電源開発株式会社
大間原子力発電所

孤立した短い活断層による地震の想定及び
地震動評価について

平成20年3月
原子力発電安全審査課

第4-16 図(1) ハイブリッド合成法による解放基盤表面における
 応答スペクトル (ケース1, NS成分)

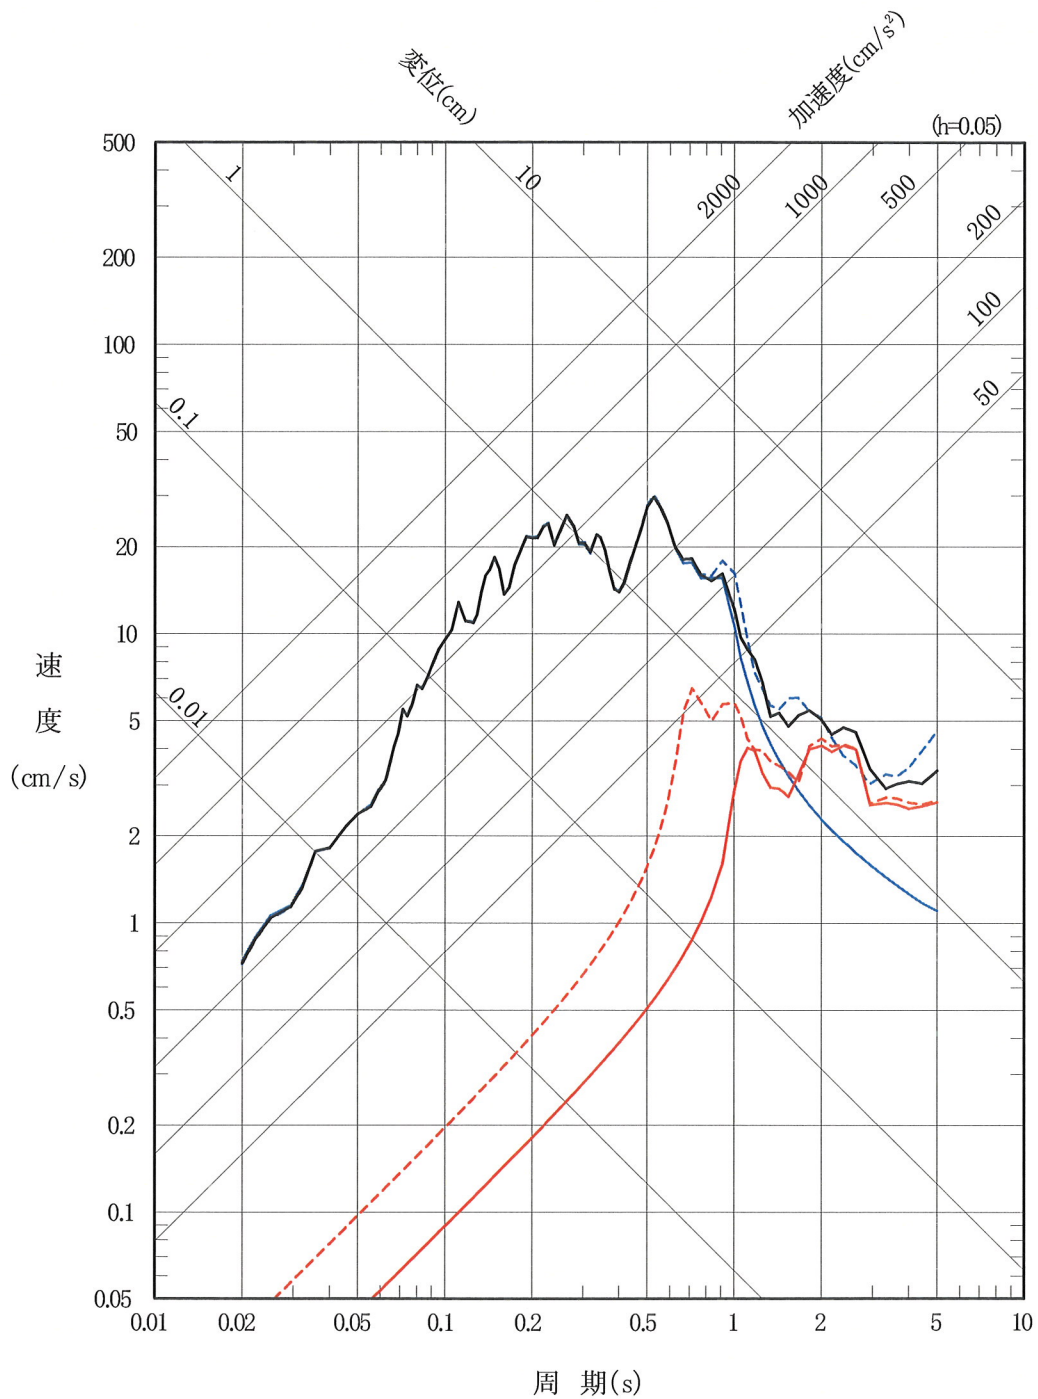
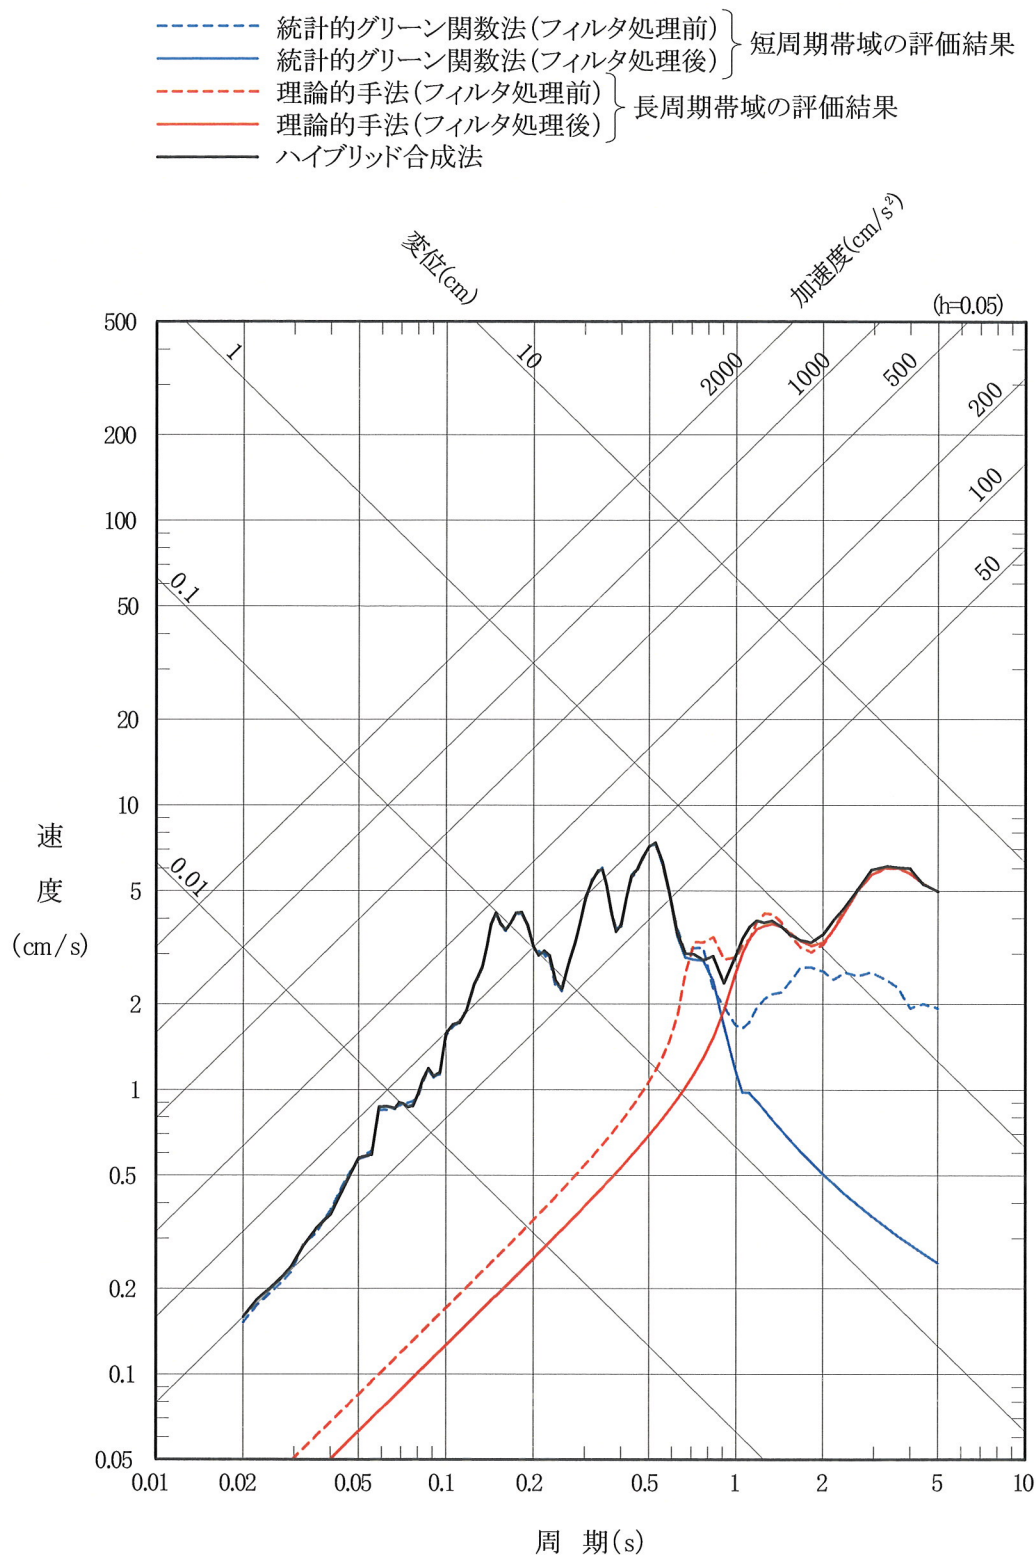
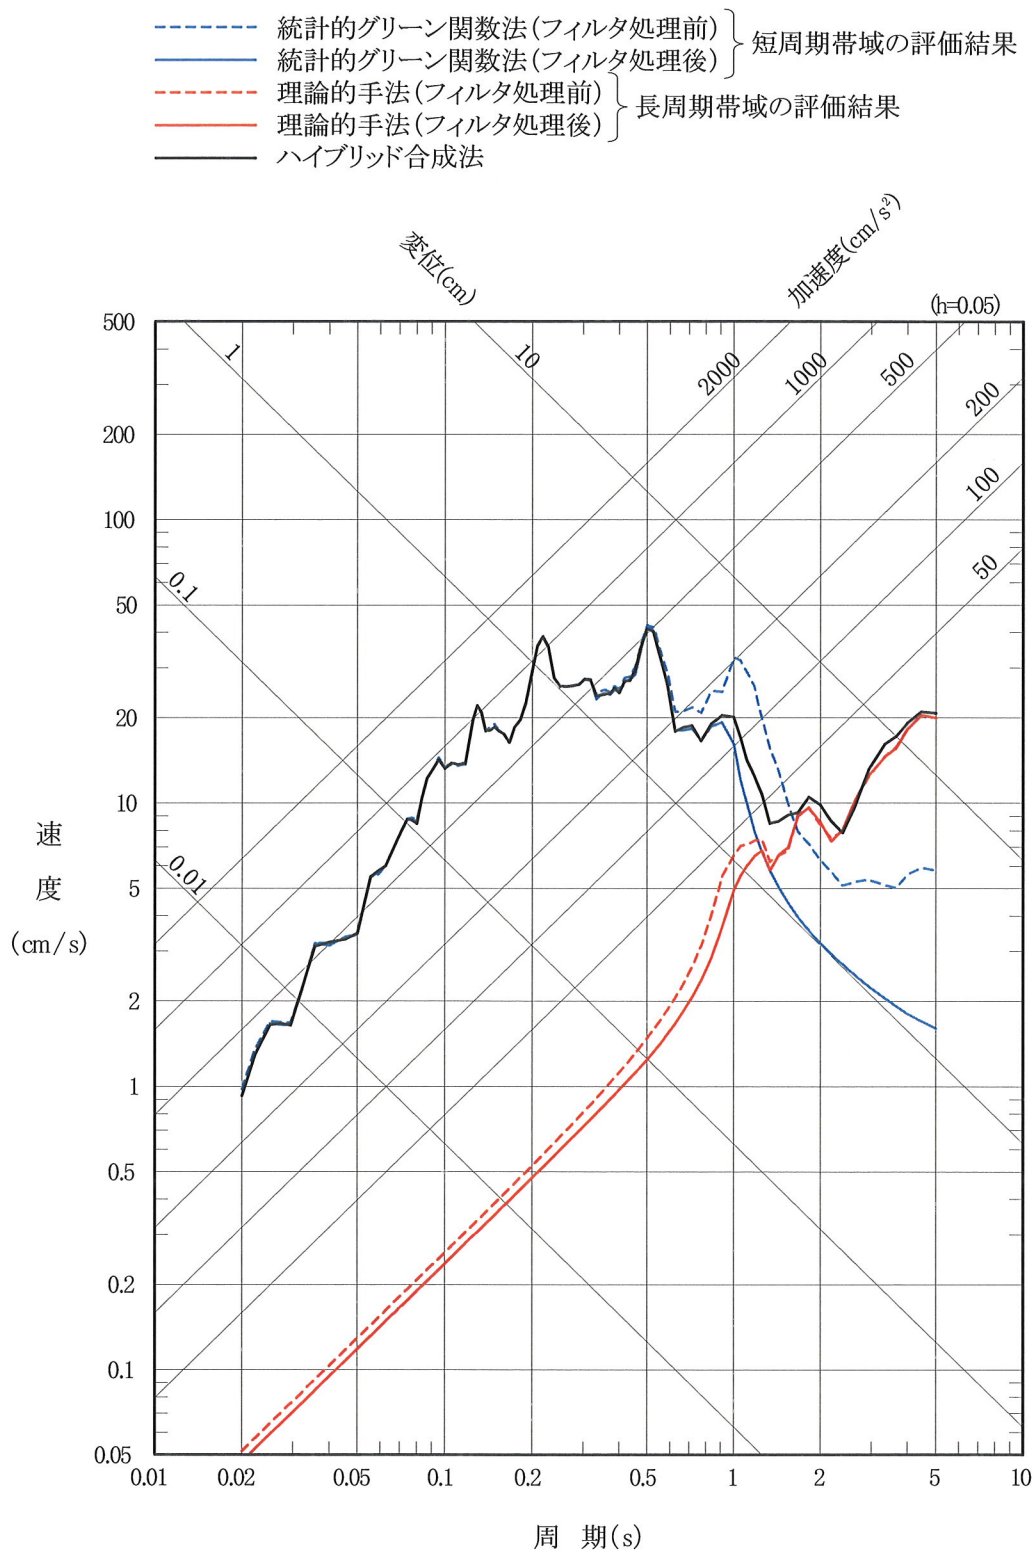
No.	資料	頁	章・節	コメント
35	18-4	110	3.5	断層選択の根拠, 諸元の信用性
36	18-4	111	3.5.2	計算の細目
38	18-4	120, 121	図 3.5-6	1-2 秒での“谷”の原因?
40	18-4	120	図 3.5-6	採用する合成法の信用性, 特に短周期
46	18-4	173	5	F-14 断層の評価が必要
54	18-4	3 下 8-	4.	震源非特定地震と F-14 との関連の考察は重要だが, F-14 の処理が十分保守的なことが条件。 これは証明されていない。

なお、第 4-16 図～第 4-18 図によると、周期1～2秒付近で応答スペクトルが谷になる傾向が認められるが、申請者はこの要因として、ハイブリッド合成を行う前の短周期帯域における統計的グリーン関数法による評価結果及び長周期帯域における理論的評価結果の双方とも応答スペクトル値は、周期1秒よりも短周期側及び周期2秒程度以上の長周期側よりも小さめになっており、周期1～2秒付近では相対的に応答スペクトルが小さめになっていることが考えられるとしている。
